第3回委員会の意見と対応

(都)西春駅西線・東線の接続と駅前広場の配置

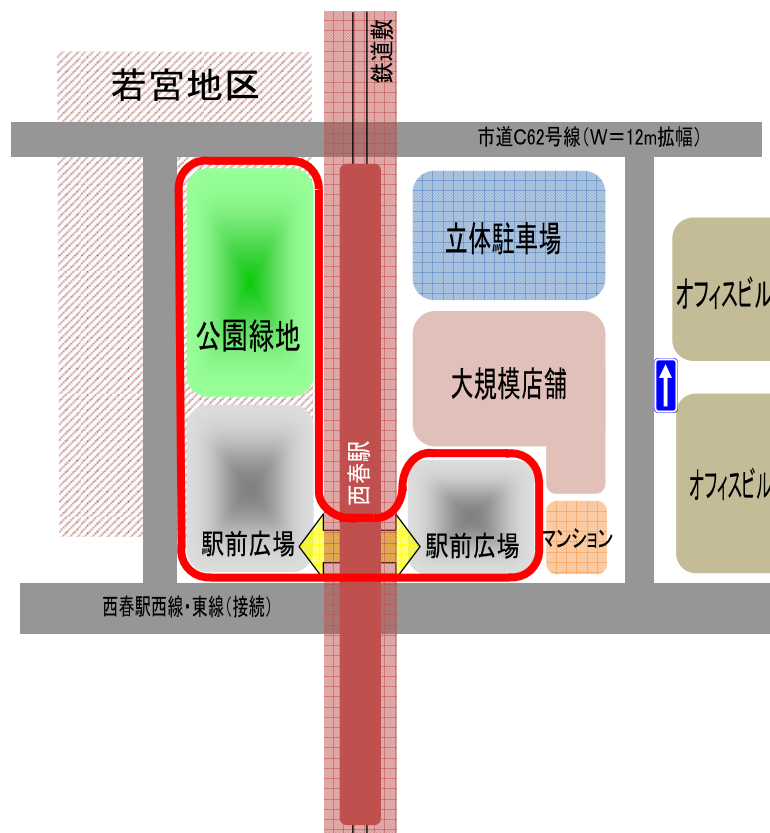
No	意 見	対 応	対応頁
1	農地については、市街化区域内の生産緑地、市街化の可能性、水田の問題に関する意見を踏まえ、今後、適切な検討がなされるよう、市街化区域内と市街化調整区域内の農地の記述を整理すべきである。	市街化区域内の農地について、「第3回委員会 資料3 p.10 (6) 街並み・景観計画 ①市街地」の中に、多様な役割を持つ農地を適切に保全しつつ、市街地整備を行う旨の記述を追加します。	資料3 p. 10
2	西春駅の駅前広場の配置について、別紙の第1案の駅前広場の配置で、西春駅西線と東線をつないではどうか。	「第3回委員会 資料3 p.8」の駅前広場等の配置イメージについて、駅前広場の機能配置を限定しないよう、イメージ図を修正します。	資料3 p. 4, 8
3	駅前広場や環境広場は現在の図を見ると分断されているように見えるため、駅前広場、環境広場などの関係性がうまく表現できると良い。	東西の駅前広場を連絡できるよう、そのイメージを図に追加します。 駅前広場、東西連絡通路及び公園緑地を一体的に計画（詳細な機能配置は今後検討）するものとします。 (本資料 p2 参照)	
4	徳重・名古屋芸大駅と大山寺駅を一つにして五条川の橋上に駅を設置してはどうか。	メリットとデメリットを総合的に判断し、現在の駅位置によるまちづくり構想を策定します。(本資料 p3 参照)	資料3 p. 4
5	防災対策について、延焼防止や避難場所の確保だけでなく、消防水利の確保についてもしっかりと明示してほしい。	「第3回委員会 資料3 p.10 (5) 防災対策 ③市街地の防災性の向上」の中に、消防水利を含めた消防施設等の整備強化についての記述を追加します。	資料3 p. 10

西春駅の高架化に伴い、(都)西春駅西線・東線を接続する。

駅前広場は、駅の東西に必要な機能を配置し、東西を連絡させる。

西側駅前広場は、市道C62号線の拡幅整備により、その交通利便性が高まるため、当該路線からの駅前広場へアクセスの向上が望まれることから、(都)西春駅西線・東線から市道C62号線にかけての街区を一体的に活用する。

また、東側駅前広場と併せて、東西駅前広場、東西連絡通路及び公園緑地を一体的に計画することとし、本市の玄関口にふさわしい交通結節機能の強化・東西の交流促進と
うるおいのある都市景観の形成を図る。

五条川の上へ駅を設置する提案

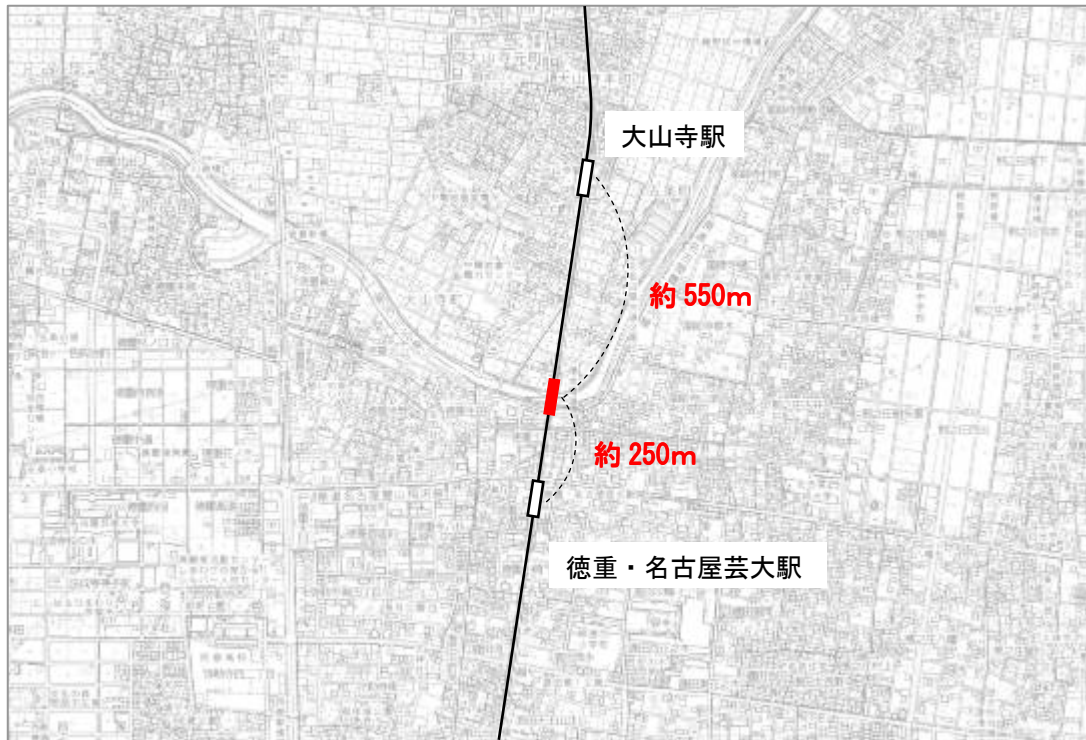
- ・多くの人にとって、駅を利用するための距離が遠くなる。(徳重・名古屋芸大駅で約250m、大山寺駅で約550m)
- ・駅周辺にある店舗等の利用客(売上げ)が減少する。
- ・道路網、土地利用の大幅な再編が必要となる。
- ・河川周辺に日常的に多くの人々が集まることになり、災害時のリスクが高まる。
(安全を確保するために相当のコストが必要となる)
- ・五条川桜並木などの良好な水辺景観が阻害される。

上記のメリット・デメリットを総合的に判断し、現在の駅位置によるまちづくり構想を策定する。
